# Flach- oder Steildach auf einem Spital?

Zeitschrift: **Schweizerische Bauzeitung**

### WETTBEWERB FÜR EIN FRAUENSPIITAL DER KANTONALEN KRANKENANSTALT IN AARAU.

7. Rang, Entwurf Nr. 48 (Ankauf).  
Arch. A. & H. Oeschger, Zürich.

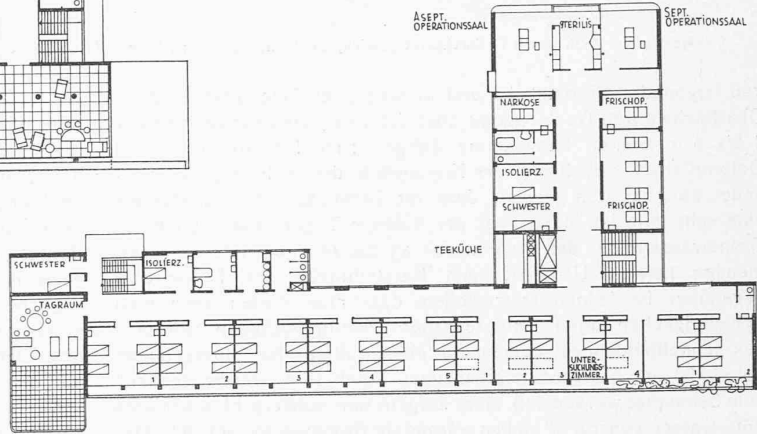
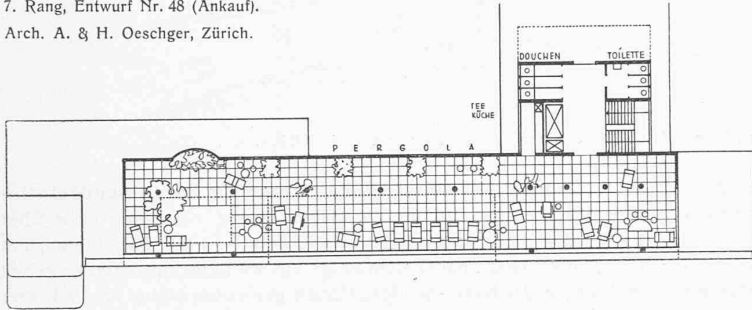
Nr. 48 „Sol“. Situation im allgemeinen richtig. Der geringe Kubus des Entwurfes resultiert im wesentlichen aus dem Verzicht auf hallenartige Erweiterungen in den Obergeschossen. Im Erdgeschoss ist der Windfang zu eng. Der gut belichteten Eingangshalle fehlt die Beziehung zur Treppe. Zwischen Treppe und Lift fehlt der notwendige Abstand. Die septische Abteilung und die Räume der Nachtwachen sind als Durchgangstationen zu den Sprechstundenräumen abzulehnen. Im I. Stock sind die Krankenzimmer in vorbildlicher Weise untergebracht. Die Aborte erhalten Querlüftung. Wie im Erdgeschoss sind der enge Durchgang zwischen Treppe und Lift und auch der ungenügend belichtete und belüftete Korridor der Operationsabteilung als nachteilig zu bezeichnen. Die Ueberhöhung des Operationssaales genügt nicht. Abgesehen von den im Operationgeschoss enthaltenen Mängeln, die sich im II. Geschoss wiederholen, ist dort die geburtshilfliche Abteilung vorteilhaft untergebracht. Das Sonnenbad ist sowohl in seinem gedeckten wie im ungedeckten Teil überdimensioniert. Die schmalen Balkone würden besser durch niedrige Fensterbrüstungen ersetzt.
